BITACORA ELECTRÓNICA DE OBRA

REGISTRO DE LA BITACORA Y FOTO DEL CUADERNO DE OBRA

Confirma Bitacora: Si	Nro Informe: 126	Fecha Informe: 06-07-2019	Nombre De La Obra: Carretera Moquegua - Omate - Arequipa Tramo: II km. 35 al km. 153,50	Personal Encargado: LUZMILA GUERRA MOTTA	
Foto Bitacora:	Foto Bitacora 2:	Foto Bitacora 3:	Foto Bitacora 4:	Foto Bitacora 5:	Foto Bitacora 6:

Foto2:

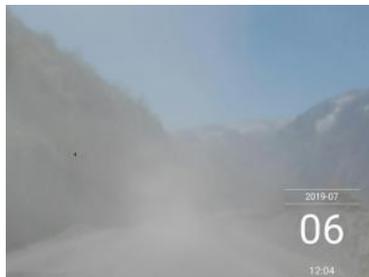
Gran cantidad de polvareda generada por el paso de camión cisterna en la progresiva 128+300 y alrededores (en longitud aproximada de 600.00m), generaría impacto ambiental negativo

Del paso de un camión cisterna, se viene generando gran cantidad de polvareda en la progresiva 128+300 y alrededores (en longitud aproximada de 600.00m), no pudiéndose con precisión identificar la longitud de la emisión de polvareda dado el paso a la movilidad brindado.

La polución generada además del impacto ambiental negativo podría causar enfermedades respiratorias en el personal de obra que se encuentra al rededores de la emisión de polvo.

Este tramo está considerado para su ejecución dentro del mantenimiento de transito mediante riego de vías (entre las progresivas 125+000 @ 143+430) dentro de la programación semanal realizada por el CVS

De la emisión de polvareda y polución se sugiere al Contratista y Supervisión de obra tomar las acciones correspondientes a fin de minimizar el impacto ambiental negativo que se vendría teniendo en obra y de causar posibles enfermedades respiratorias al personal que se encuentra en el tramo. Más aun cuando el tramo donde se registra la emisión de polvareda y polución estaría considerado dentro de la programación semanal de obra realizada por el CVS, como actividades de mantenimiento de tránsito mediante riego de vías

Se sugiere a la Entidad asumir acciones respecto a la contaminación ambiental que se vendría produciendo en obra.
